改善箇所説明図

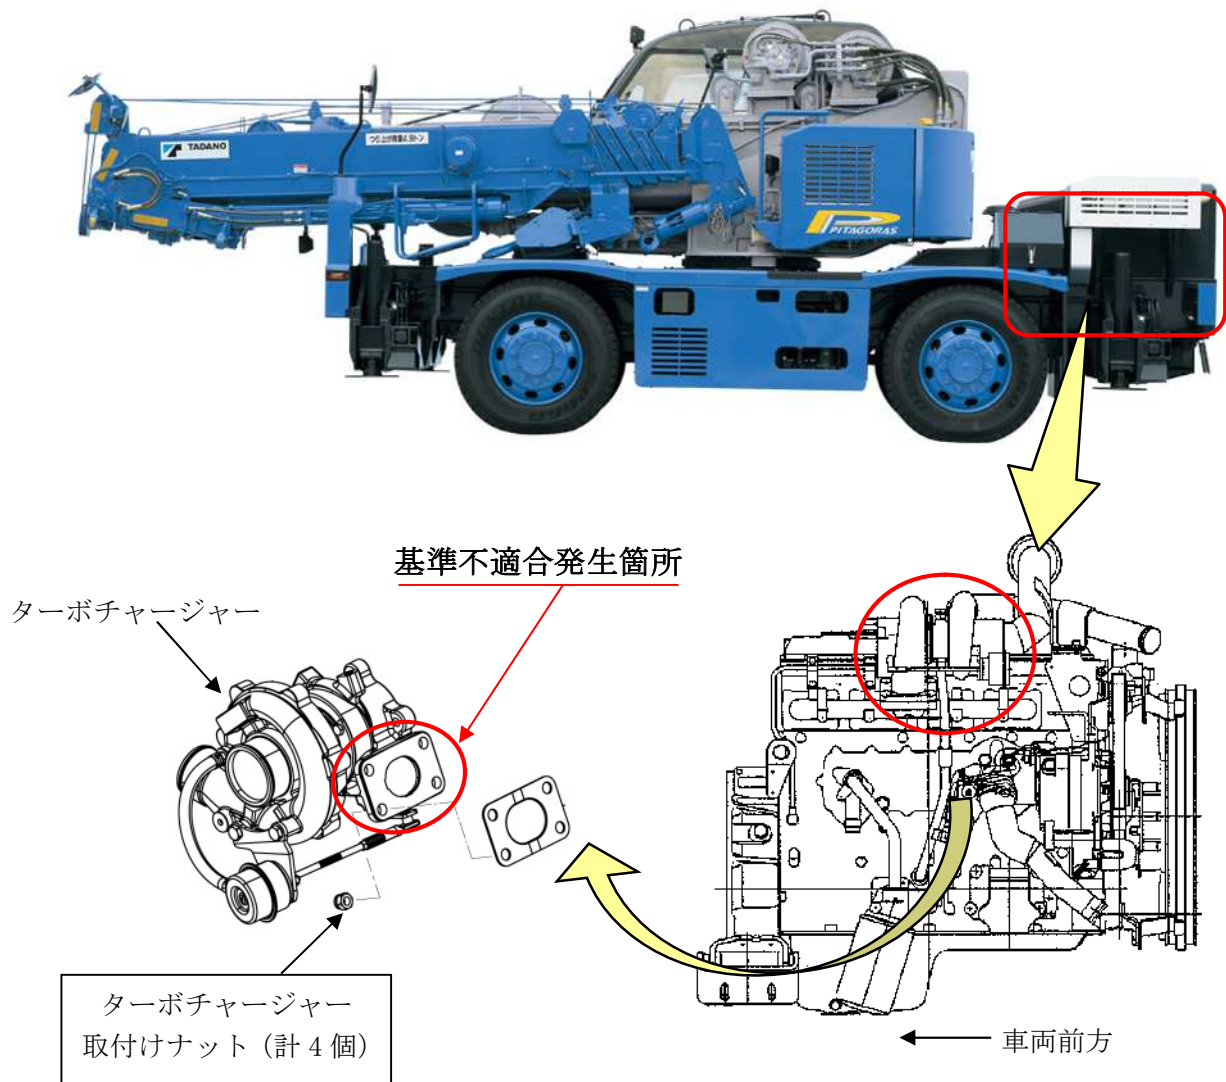
補用品として製作したホイール・クレーンの原動機において、ターボチャージャー取付けナットの締付け作業が不適切なため、当該ナットが正規トルクで締付けられていないものがある。そのため、ターボチャージャー取付部から排気ガスが漏れ、異音が生じるおそれがある。

ターボチャージャー取付けナットを正規トルクで締付ける。
